Plate-forme multimodale de transit et valorisation de matériaux
Commune du Val d'Hazey (27)

Dossier de demande d'autorisation environnementale

Mémoire en réponse suite aux avis des différents services
Courrier DREAL de Normandie du 15 décembre 2021

Référence : R219b-dec21

Fig. 7 : Rose des vents de la station d’Evreux-Huest

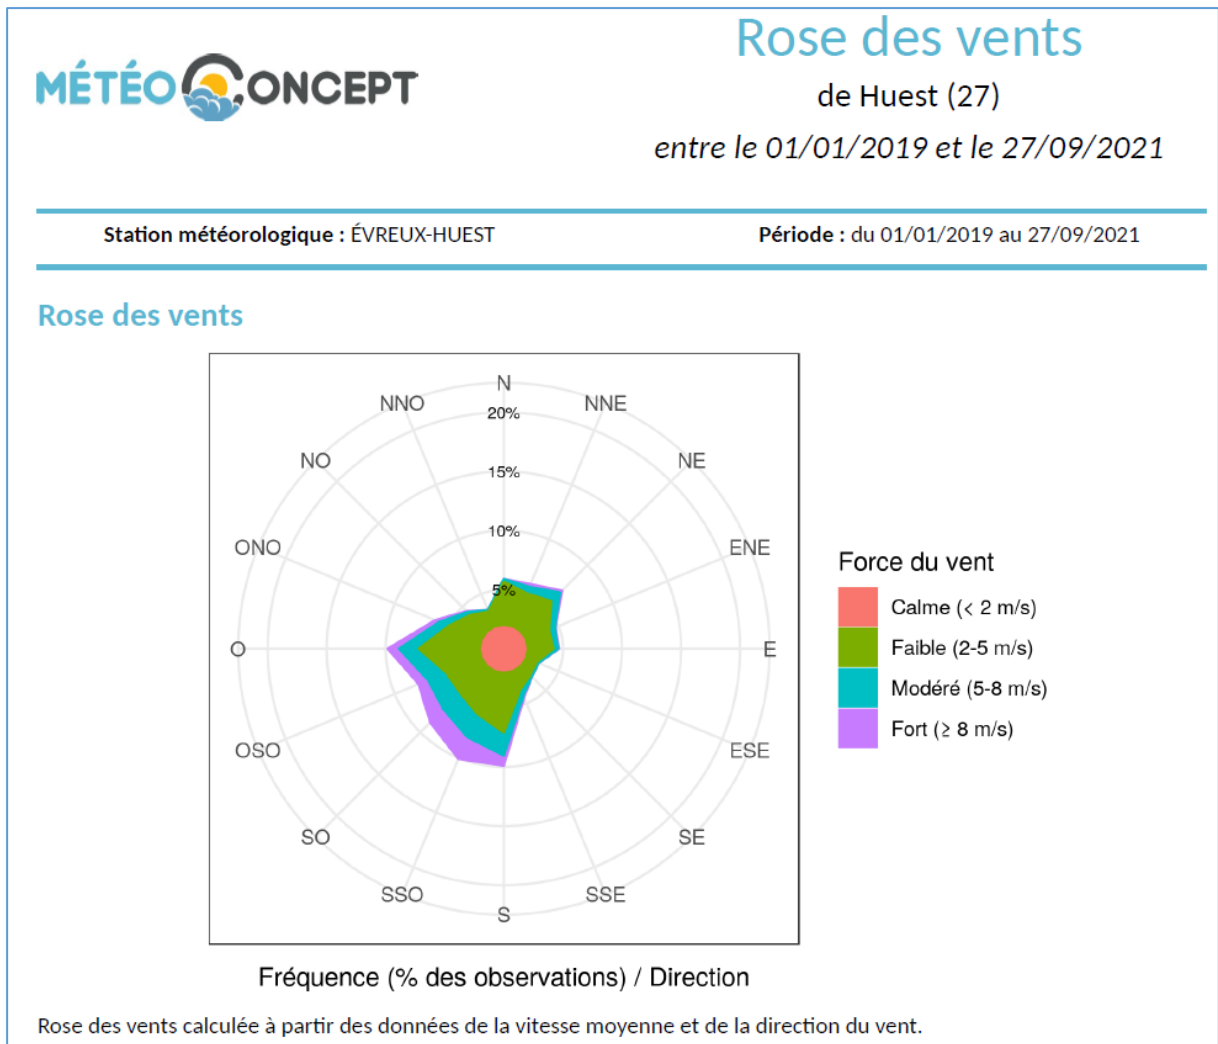
- fournir une rose des vents permettant d’apprécier les vents dominants,
- fournir un plan contenant la localisation des points de mesures atmosphériques. Ce plan sera annexé à l’arrêté préfectoral,
- vous engager au lancement d’une campagne de mesures atmosphériques au cours du premier mois représentatif d’une activité émettrice de poussières (par exemple la première campagne de broyage/concassage de matériaux inertes).

Une rose des vents est présentée au paragraphe 1.7 du volet humain de l’étude d’impact. Elle est reprise ci-après pour mémoire.

D'après cette rose des vents établie sur la station Météo-France d'Evreux-Huest de 2019 à 2021, les vents dans le secteur d'étude proviennent principalement du Sud-Ouest et dans une moindre mesure du Nord-Est.

Fig. 11 : Procédure en cas de pollution accidentelle (2)

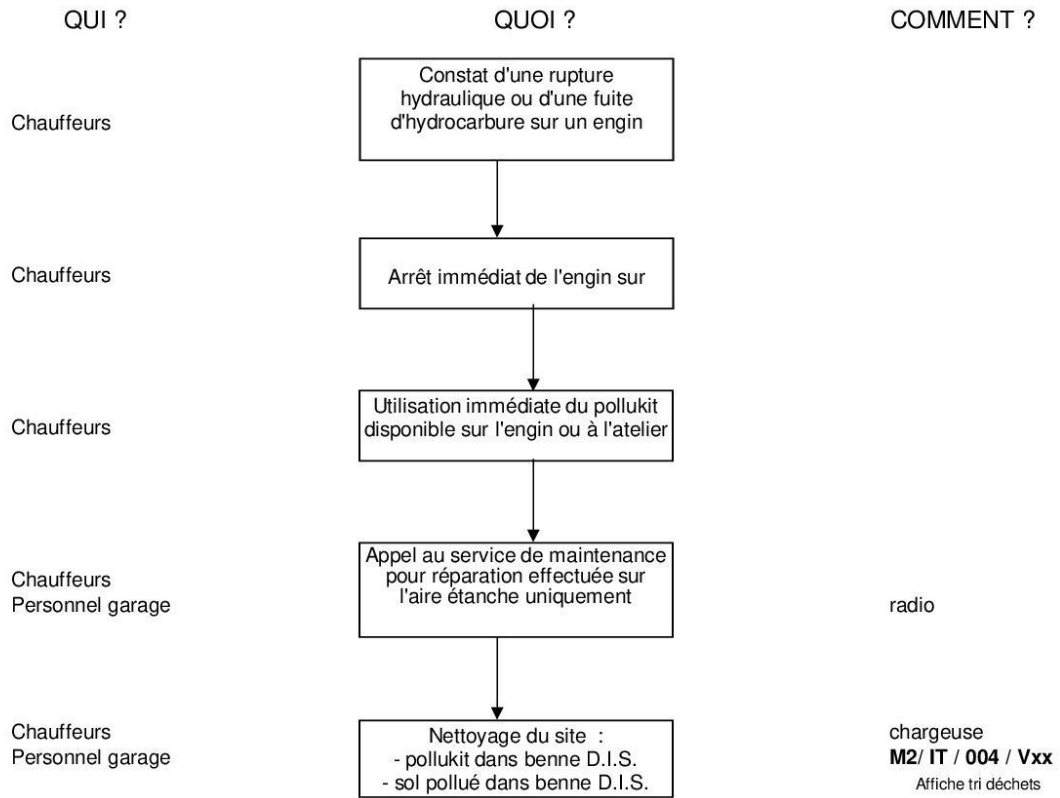
- localiser les aires imperméabilisées sur le plan d'ensemble du chapitre 15,
- localiser les kits absorbants sur le plan d'ensemble du chapitre 15,
- définir les consignes en cas de pollution accidentelle.
